【第3回】 野洲川地域安全協議会の意見・回答とその対応

意見・回答（第3回 野洲川地域安全協議会 議事概要）

ホットラインの具体的な運用

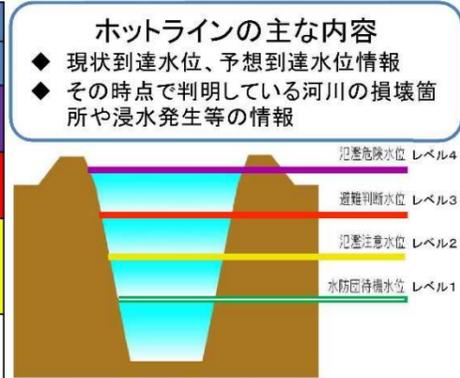
・ホットラインの具体的な運用について、野洲川下流の水位は野洲観測所において、従前は3.5メートルの水位で避難準備情報、4.3メートルで避難勧告、4.8メートルで避難指示だった。今回のレベル表示に合わせて、基準とする水位が変わるということでしょうか。また、避難判断水位から氾濫するまでの想定時間について、野洲川下流の数字は出し得ないのか。

・正確を期するため、改めて確認した上で後日回答させて頂く。

避難勧告等のタイミングは、各種ガイドライン等においてその考え方に変遷があり、野洲川下流において、4.3mで高齢者等避難、4.8mで避難指示となります。（令和3年度出水期から運用開始予定）
 避難判断水位から氾濫するまでの時間については、野洲地点では概ね2時間と推定されますが、あくまで計算値であり、洪水によっては前後する可能性があります。
